GFDZJBM14: 监理检查记录表

工程名称: 池州超威电力有限 5.98MW 屋顶分布式光伏发电项目

编号: CW17004-852-0202-006

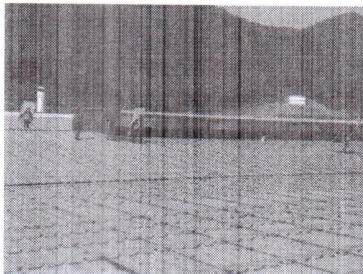
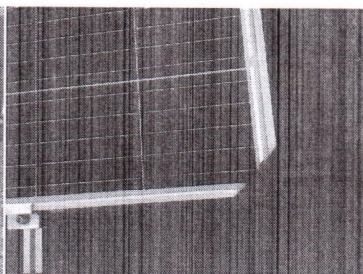
施工单位	电建集团贵州工程公司	监理单位	常州正衡电力工程监理有限公司
检查时间	2018年3月16日	检查地点	厂区 1#屋面
检查类型	☒ 巡视 ☐ 定期 ☐ 专项		
施工及检查情况简述	我监理部对 1#屋面组件安装质量进行检查, 对组件搬运进行旁站		
存在问题	1. 组件安装过程中未将组件边护角进行拆除, 易造成组件局部温度过高, 长期形成热斑, 影响组件发电效率 2. 组件搬运过程中, 出现施工人员未佩戴安全帽进行施工作业  		
整改要求	1. 安装完成后及时整改消缺 2. 立即对未佩戴安全帽进行施工作业人员进行口头教育, 严禁再次出现, 同时加强现场安全及人员安全交底		
检查人	王道春	施工项目部 签收人/日期	陶祥辉
整改情况	已整改 整改负责人: 陶祥辉 日期: 2018.3.17		
复查意见	1. 现场安全施工情况有所改善, 均能正确佩戴安全帽进行施工作业 2. 对现场出现的整改情况已整改 复查人: 王道春 日期: 2018.3.18
